▼ 女川原発1号機「12.4漏水」の的外れな原因究明！ ▼

<2019.1.20 記>

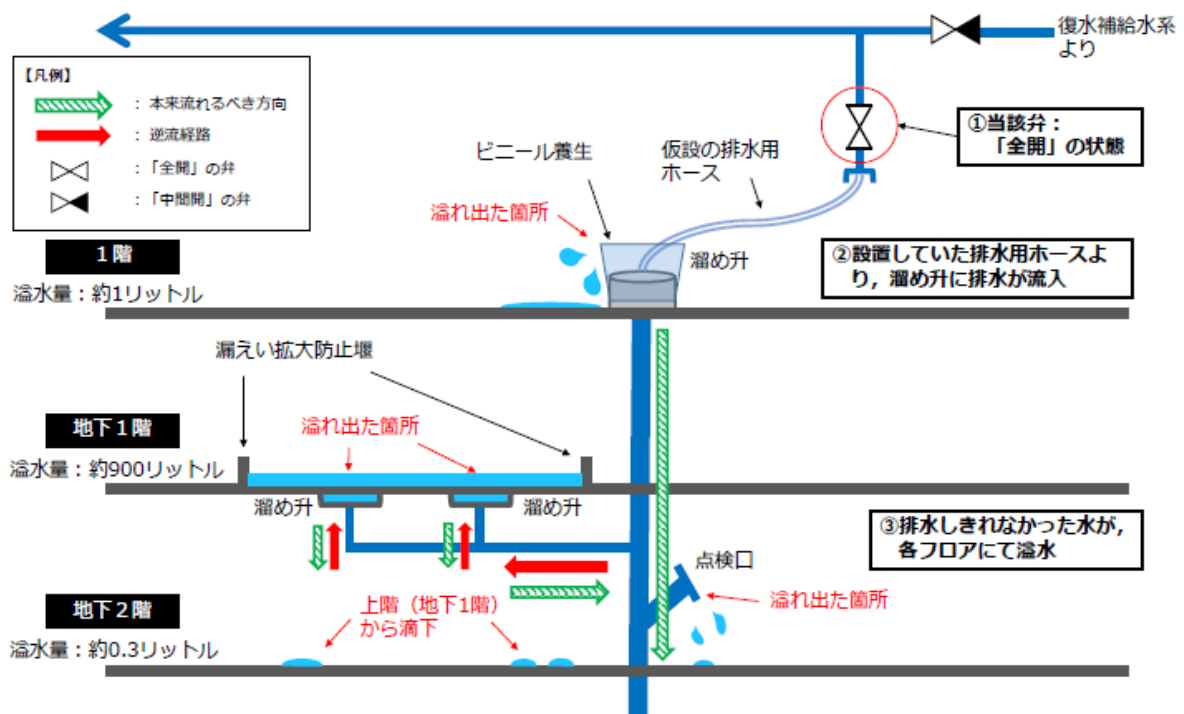
そして、「効率的」な水抜きが「社員A」の発案・独断だったとしても、通常は「全閉」運用の弁に「仮設ホース」が接続【赤吹き出し】されていたことに、誰一人違和感を覚えなかったのだとしたら、そのような「現場力」こそ問題です。仮設ホースで水抜き後、前述の通り本来ならホースや養生用ビニールを撤去し、弁を閉めて「復旧」させるべきですが、実際にはホース等がそのま

まだった（＝漏水経路となった）ことからすれば、水抜き後、誰も現場確認をしていなかった（＝図の人物は“嘘”で、机上で「社員B」が考えただけ）と思われます。

他にも、当該弁・仮設ホース・溜め升経由の排水が地下2階より下のドレン（排水路）になぜ十分に流れなかったのか（配管がサビ等で詰まっていたか流下抵抗が大きかった？）、地下2階の（溢れ出た）点検口はなぜ開いていたのか（閉め忘れていた？）、地下1階の溜め升から溢れた排水はなぜ地下2階に滴下したのか（3.11・4.7地震や乾燥収縮による「ひび割れ」による床の水密性低下が原因？）など、説明が全くなされていない（意図的に無視された？）ことが多々あります。
